三菱サーボシステムコントローラ

No. 14-17

シンプルモーションユニットLD77MH4, LD77MH16 生産中止のお知らせ

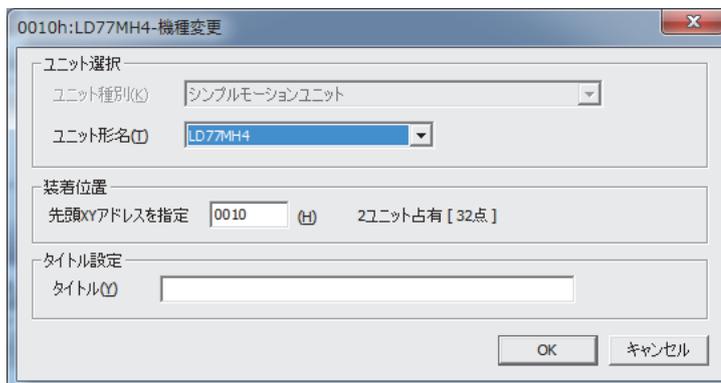
- (1) LD77MHプロジェクトを開いてください。
- (2) プロジェクトウィンドウにてLD77MHプロジェクトを選択し、ショートカットメニュー[機種変更]を選択してください。

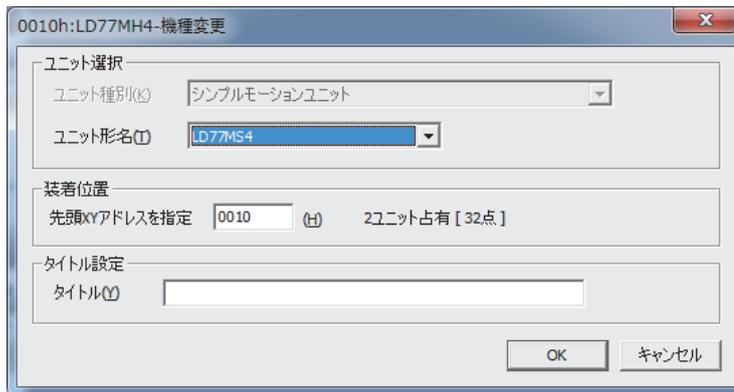
- (3) 機種変更画面が表示されます。

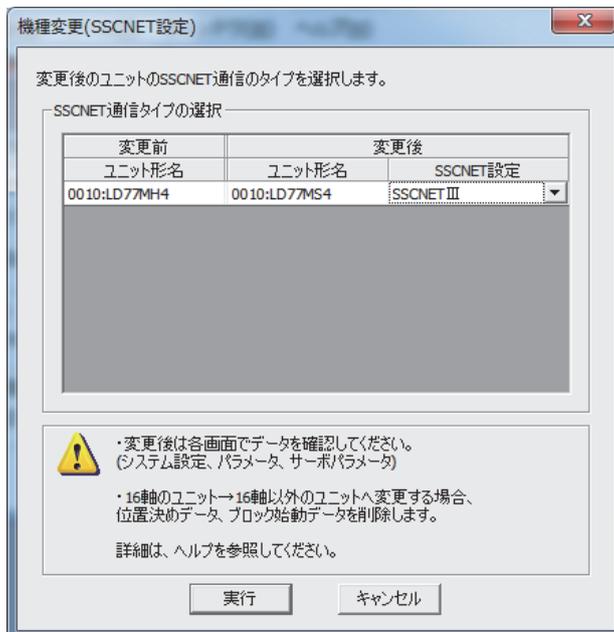
- (4) 機種変更画面内のユニット形名をLD77MSに変更して、OKボタンをクリックしてください。

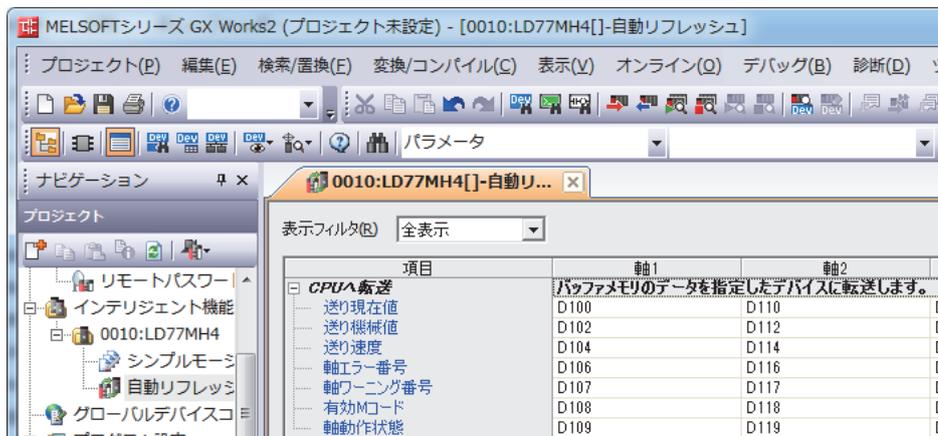
- (5) 次に、機種変更 (SSCNET設定) を行います。
変更後のサーボアンプに応じて [SSCNET設定] 項目を選択し、[実行] ボタンをクリックしてください。
